2006年5月23日 307、406、607 原動機の不具合

リコール届出一覧表

リコール届出日:平成16年5月23日
 リコール開始日:平成16年5月24日

不具合発生箇所

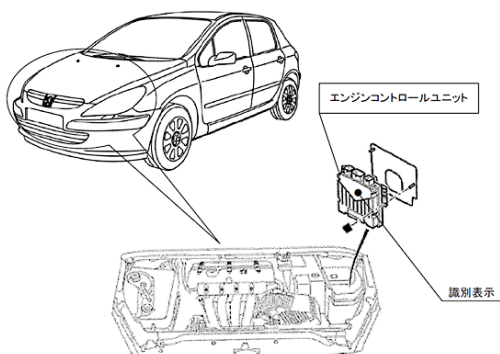
エンジンコントロールユニットのソフトウェアのプログラムが不適切のため、イグニッションスイッチを断った後も燃料ポンプが作動し続けることがある。そのため、インジェクターから燃料が漏れて気筒内に蓄積し、クランキングが困難となり、最悪の場合、エンジン始動時に排出ガスが基準を超える。又は、エンジンが始動しないおそれがある。

全車両、当該エンジンコントロールユニットのプログラムを対策したものに更新する。

対策実施車両には、エンジンコントロールユニット上側に黄色のペイントでマークを表示する。
